ACTA No.20230124

Mesa de trabajo de socialización por parte de la Consultoría del proyecto ESTUDIOS Y DISEÑOS PARA EL SUMINISTRO DE AGUA POTABLE EN ASENTAMIENTOS URBANOS (PROGRAMA AGUA AL BARRIO) EN EL MUNICIPIO DE SAN JOSÉ DE CÚCUTA, NORTE DE SANTANDER, sobre los ajustes efectuados en Topografía, Geotecnia y Estructuras, dirigida al equipo de Evaluación del MVCT.

ESTRUCTURAS DE CONCRETO PARA CONTENER LÍQUIDOS

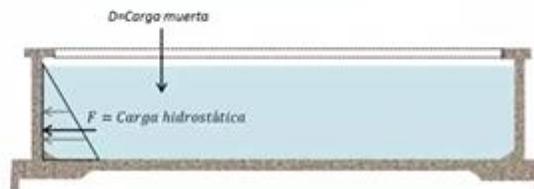
Factor de durabilidad ambiental:

$$S_d = \frac{\Phi f_y}{\gamma f_s} \geq 1.0 \quad \gamma = 1.4 \quad \gamma S_d = \frac{\Phi f_y}{\gamma f_s} = \frac{0.9 \cdot 420 \text{ MPa}}{1.4 \cdot 160 \text{ MPa}} = 1.69$$

$$U = 1.69 \cdot 1.4(D + F)$$

- Danny García consulta si se puede utilizar la fórmula indicada en el numeral C.23-C.9.2.6.2 – Tracción directa o esfuerzos anulares de tracción en exposición ambiental normal. $f_s=140$ MPa.

- Jorge Caro señala que ha visto que lo utilizan a criterio de cada diseñador, él considera para ese tema un proceso iterativo, el cual explica.
- En cuanto a los puntos sobre verificar las combinaciones de carga, el diseñador está trabajando en ello.
